监理工程师通知单

项目名称：华直当阳市庙前镇 4×20MWp 地面分布式农光互补光伏发电项目

编号：HZDYM-Q-CZZH-TZ-071

主题：关于综合楼施工质量相关事宜：

图 1 墙体裂缝并且有脱落现象	图 2 墙面发霉

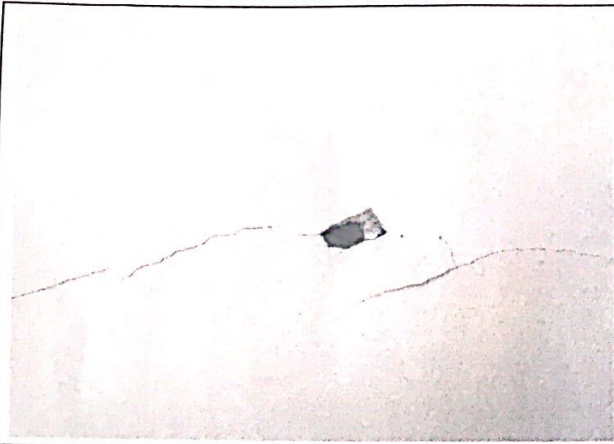
- 1、部分墙体有裂缝，墙面有少量脱落现象。（图 1）
- 2、墙面有发霉现象。（图 2）
- 3、部分外窗存在渗水现象。（图 3）
- 4、外窗台存在倒流水现象。
- 5、吊顶边压条有生锈迹象。（图 4）
- 6、窗户把手损坏，卫生间排气扇已破损。（图 5）
- 7、部分墙面有渗水现象。（图 6）
- 8、屋顶流水走向不合格，雨后积水严重。（图 7）
- 9、雨棚滴水线未做。
- 10、屋面女儿墙防水卷材存在脱落现象，未做收口措施。（图 8）
- 11、局部地板存在起鼓现象。
- 12、部分地砖空鼓现象严重。
- 13、部分墙面存在色差现象。
- 14、屋面防水保护层存在空鼓现象。
- 15、部分外窗未保洁，污染现象严重。
- 16、其它未尽事宜请自查自纠。

以上质量问题你项目部必须认真落实，并组织人员对存在问题进行整改到位，报项目
监理机构验收。
